改善箇所説明図

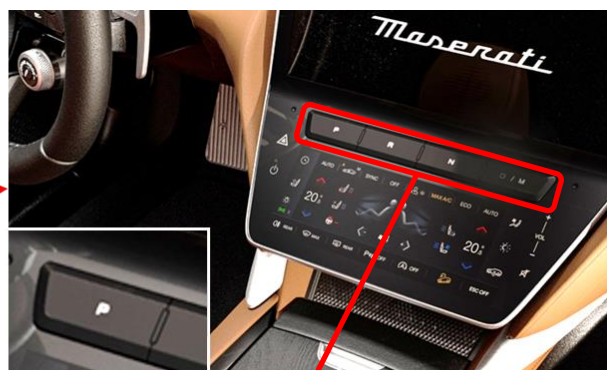
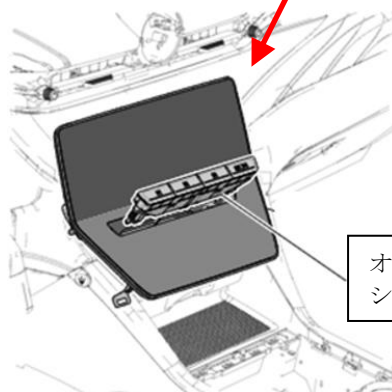
オートマチックギアボックスシフターモジュール (AGSM) において、設計検討が不十分なため、センターコンソール上のパークポジションスイッチの端部を押した際に内部を通る2つの信号に不整合が生じることがある。そのため、同スイッチの異常を示すDTCが入力すると、プログラム上の制約により、他のギアが選択できなくなり、車両を発進できなくなるおそれがある。

全車両、AGSM ソフトウェアを対策プログラムに書き替える。
